**ZÁVAZNÝ
SERVISNÍ
BULLETIN**

ZÁVAZNÝ BULLETIN Z 142C/3, Z 242L/6

1. TÝKÁ SE: Letounů Z 142C, výr. čísla 0542-0550
Letounů Z 242L, výr. číslo 0540, 0541,
0651-0657
2. DŮVOD: U shora uvedených letounů byly namontovány
ve výrobním závodě odkalovací ventily
palivových nádrží s nedostatečnou
povrchovou ochranou pružiny.

Umístění vyměňovaných odkalovacích ventilů na letounu (na spodní straně):
Ostatní odkalovací místa jsou vybavena jiným typem ventilu.

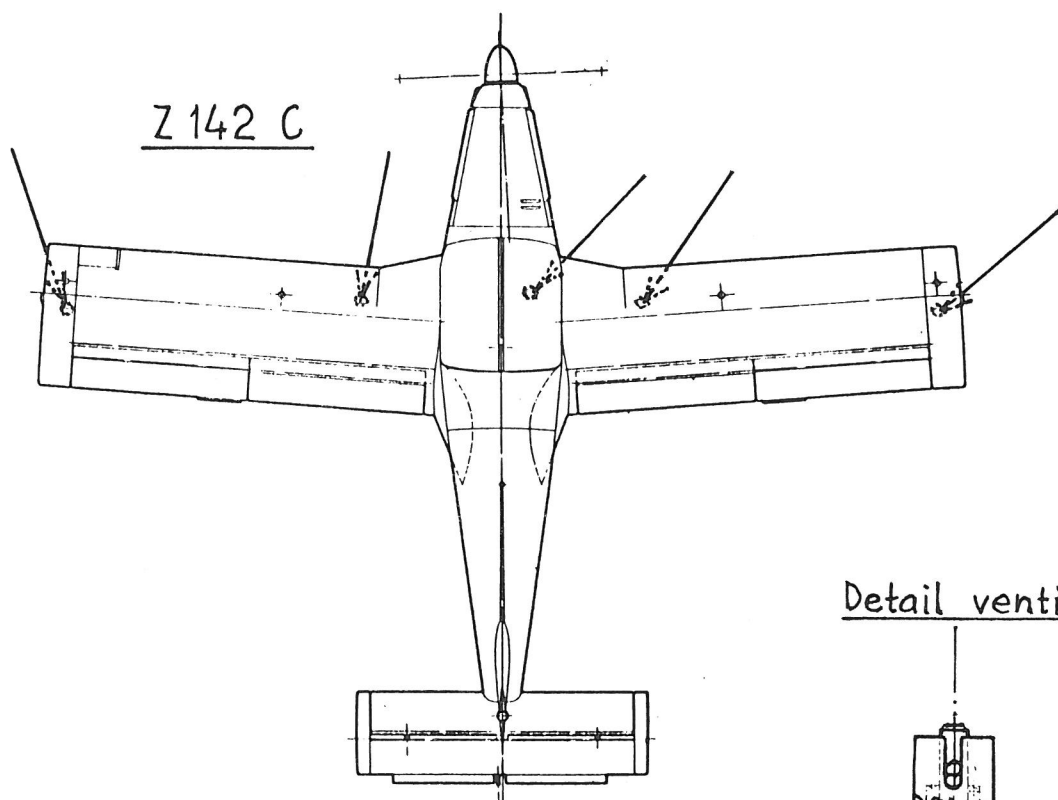
3. OPATŘENÍ: Vyměnit ventily za nové, původní vrátit
výrobnímu závodu.
4. OPATŘENÍ PROVÉST: Při příští 500 hodinové prohlídce,
nejpozději do konce r. 1993.

8. POSTUP PRÁCE: Odjistit a vyšroubovat původní ventily
v místech, vyznačených v příloze,
zašroubovat nové ventily označené
u obvodu šestihranu viditelným důlčíkem,
utáhnout a pojistit vázacím drátem.
Původní ventily odeslat na adresu
ZLIN AIRCRAFT a.s., 765 81 Otrokovice

5. PROVEDE: Uživatel
6. NÁKLADY HRADÍ: Nové díly výrobce
7. POTŘEBNÝ MATERIÁL: Ventily C 142.7214-02.00 dodá výrobce
s bulletinem.
Pro letoun Z 142C - 5 ks, pro letoun
Z 242L - 2 ks, viz příloha.
